**APPROBATION
DE LA MODIFICATION N°10
(N°11 POUR LA COMMUNE DE GRIGNY,
N°4 POUR LA COMMUNE DE GIVORS ET
N°1 POUR LA COMMUNE DE LISSIEU)
DU PLAN LOCAL D'URBANISME**

Annexe à la délibération
du conseil de Communauté du 24 juin 2013

Evolutions apportées au dossier
d'enquête publique

**MODIFICATION N°10 - APPROBATION
POINT N°136**

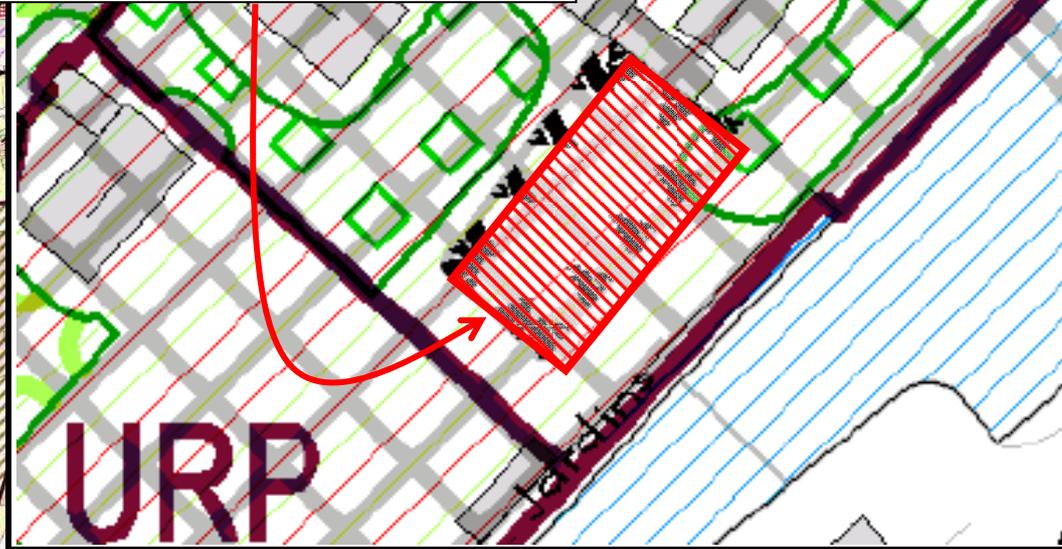
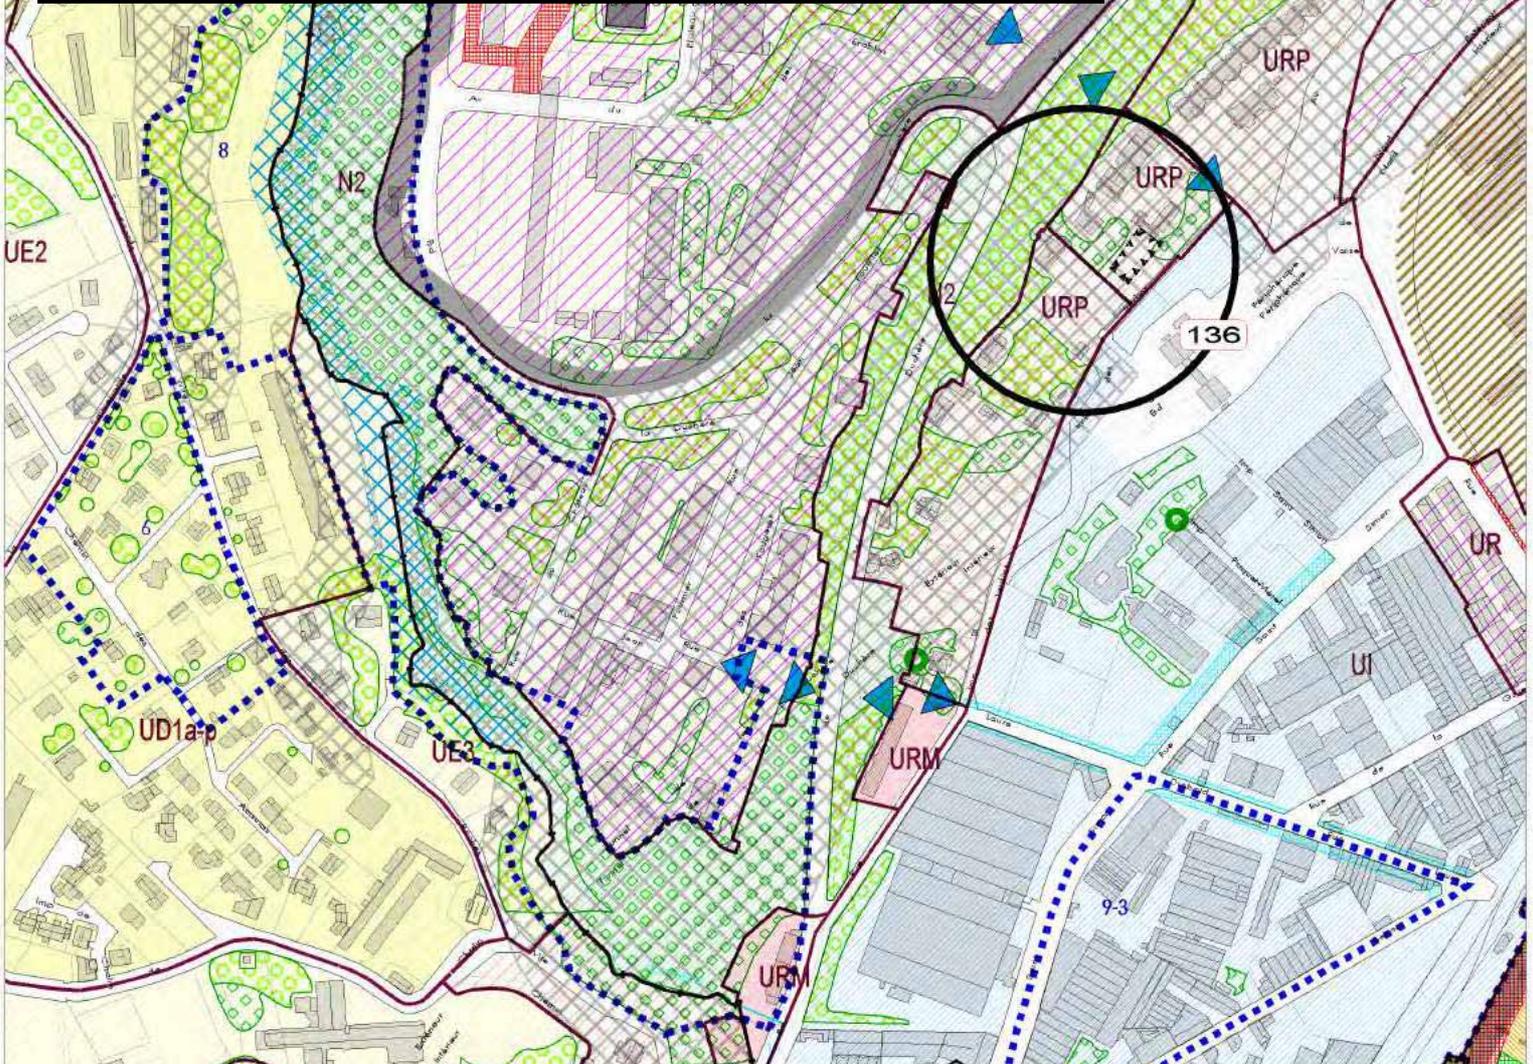
LYON 9ème	136	Déplacement de 5 mètres en direction de l'est du polygone d'implantation sur la parcelle AW 7 située 10 impasse des Jardins. (voir plan joint)
MEYZIEU	6	Correction, sur la liste des secteurs de mixité sociale (SMS), dans la colonne du tableau "catégorie de logement aidé" du secteur n°1 : remplacement des virgules par "ou" entre chaque catégorie de logement aidé.
NEUVILLE SUR SAONE	68	Maintien de la zone ZPE des périmètres des risques technologiques attachés aux usines COATEX 2 et SANOFI non impactée par cette modification.
POLEYMIEUX AU MONT D'OR	80	Extension de la zone UD1-p H:10 sur la partie Nord Est de la parcelle AD130 et modification de l'emprise de l'espace non aedificandi sur la parcelle AD 130 (voir plan joint).
SAINT GENIS LAVAL	52	Reclassement en zone UI2 de la partie sud-ouest de la parcelle cadastrée CO3 (voir plan joint).
SAINT GERMAIN AU MONT D'OR	45	Maintien de la zone ZPE des périmètres des risques technologiques attachés aux usines COATEX 2 et SANOFI non impactée par cette modification.

**POLYGONE D'IMPLANTATION
DÉPLACÉ DE 5 MÈTRES ENVIRON**

Point n° 78

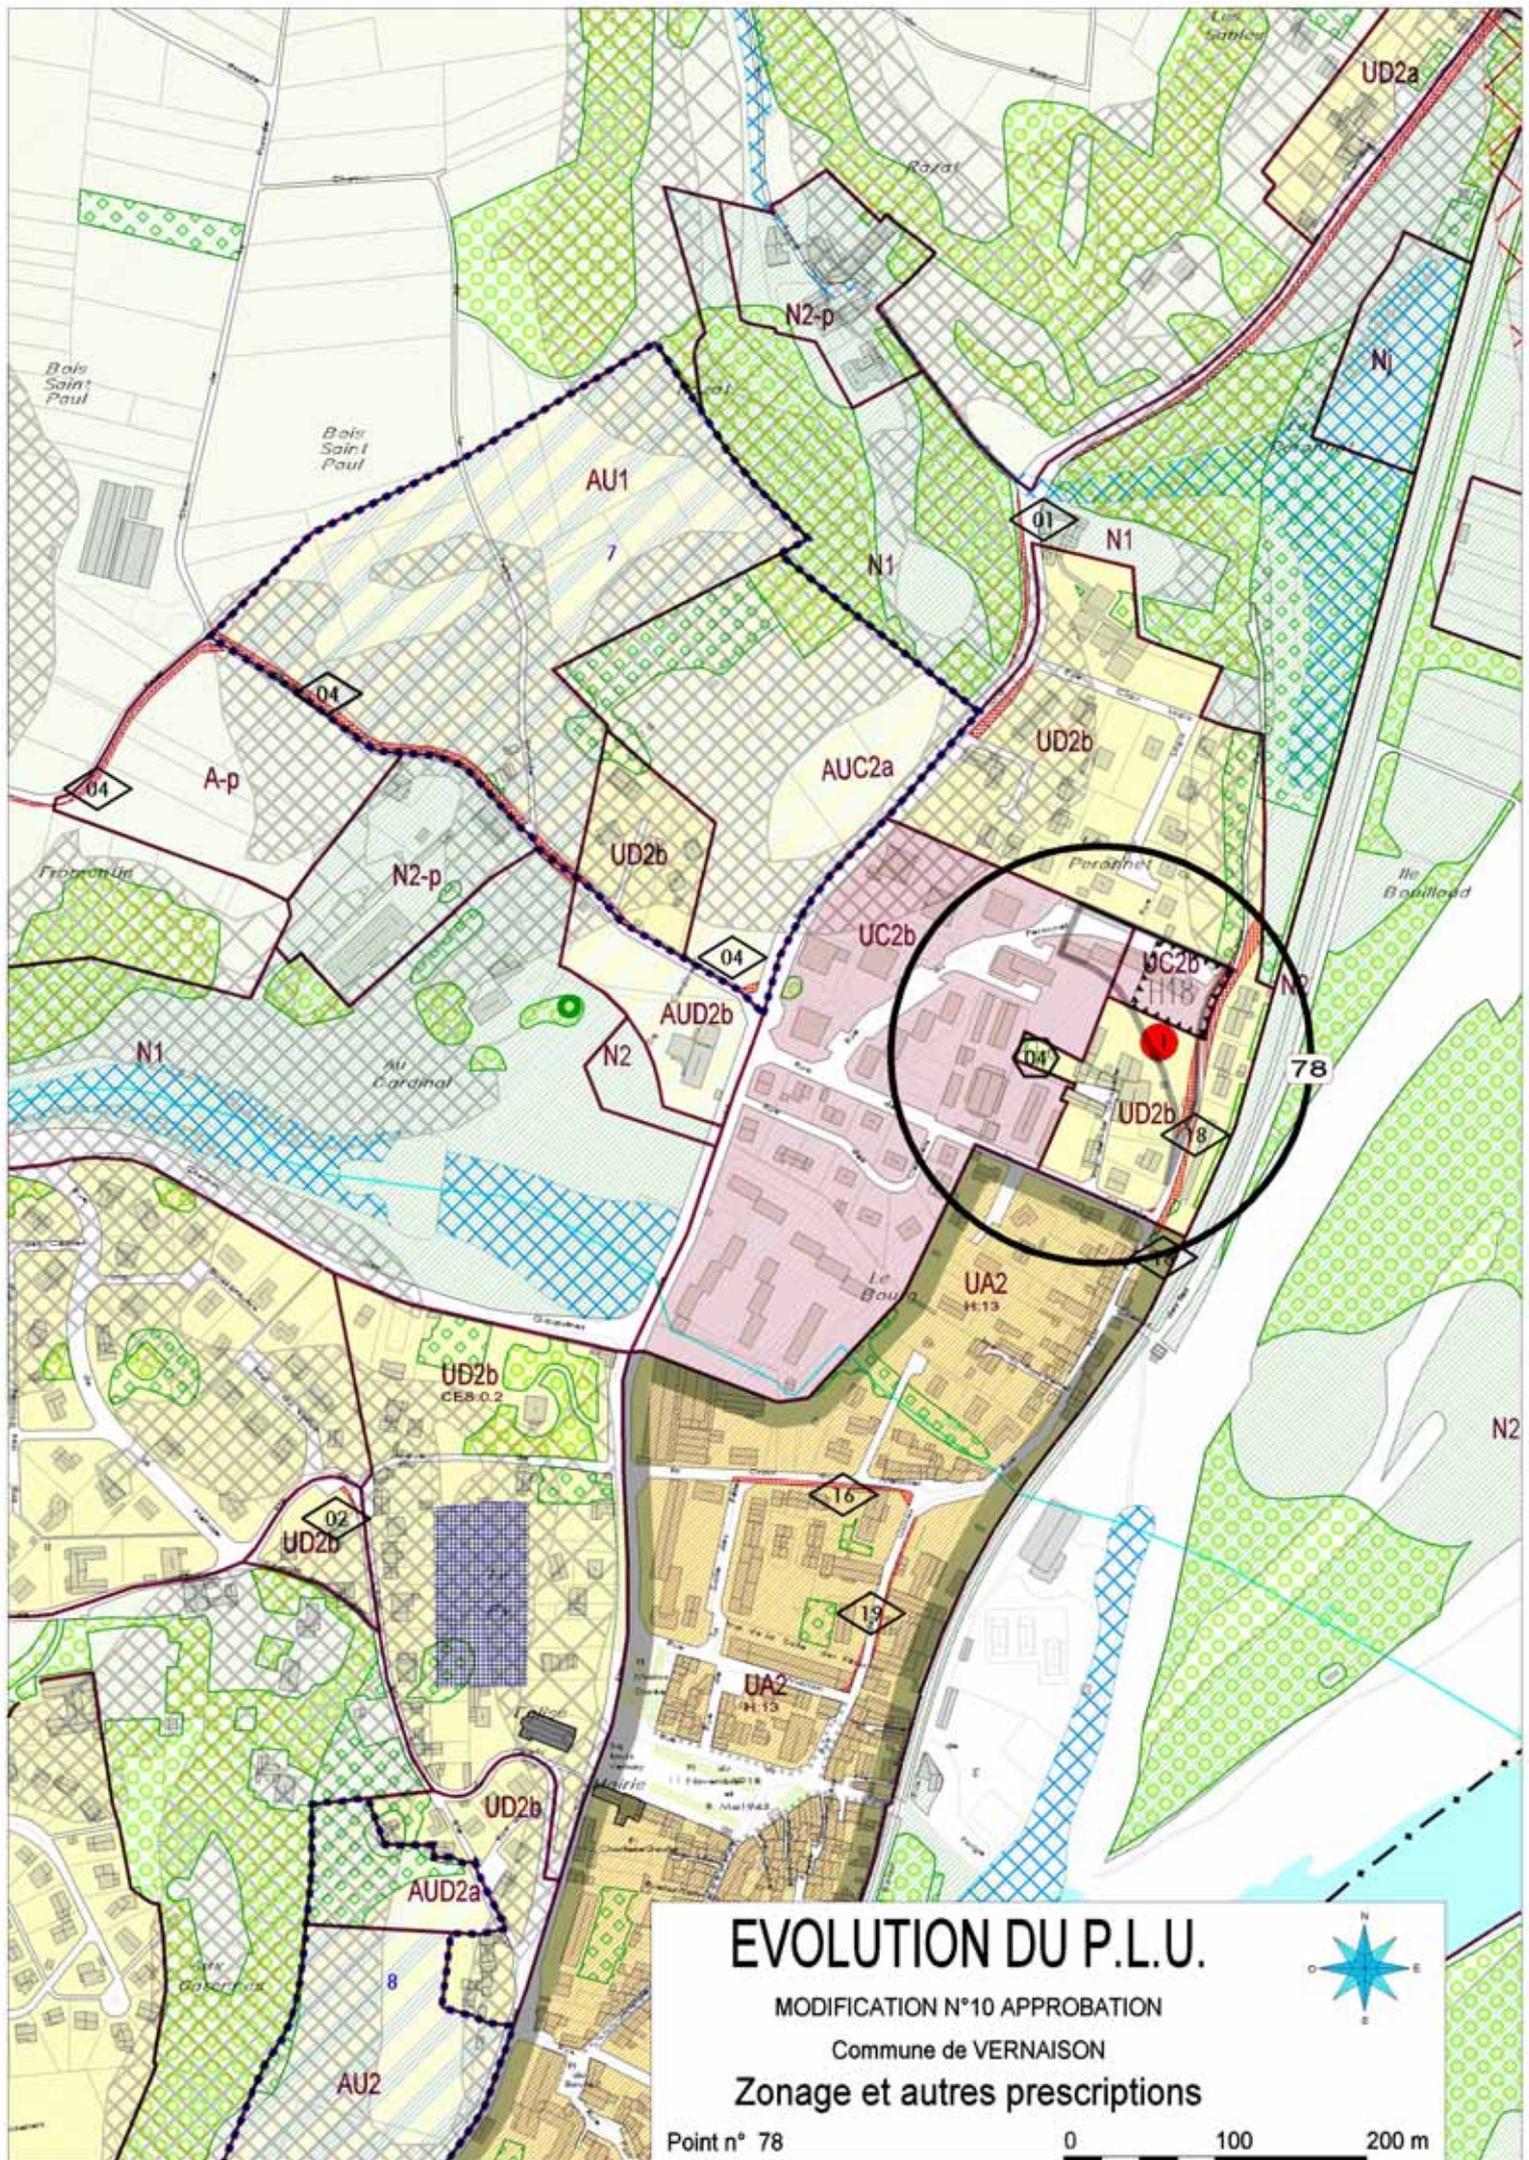
VAULX EN VELIN	88	Modification de toute la zone AU3 située au lieu-dit de l'Epi en zonage A, et non partiellement.
VERNAISON	78	Extension du polygone d'implantation avec une hauteur graphique de 18 mètres et d'un sous-secteur de zone UC2b correspondant, sur la partie "est" de la parcelle cadastrée AD106 (voir plan joint).
VILLEURBANNE	12	Modification de la hauteur sur voie côté ouest de la rue Frédéric Faÿs, au nord de la rue Léon Blum : passage de 16 m à 19 m.
VILLEURBANNE	16	A l'angle nord-est des rues de la République et du 4 août 1789, extension vers le nord, sur une profondeur de de l'ordre de 3 m, du polygone d'une hauteur graphique de 5 m, au droit des espaces végétalisés à mettre en valeur (EVMV).
VILLEURBANNE	104	Recalage du linéaire toutes activités en limite du domaine public actuel, de part et d'autre du cours Tolstoï, du fait de la suppression partielle de l'emplacement réservé de voirie n°147, depuis le carrefour formé avec les rues Auguste Blanqui et Antonin Perrin jusqu'à la place Jules Grandclément.
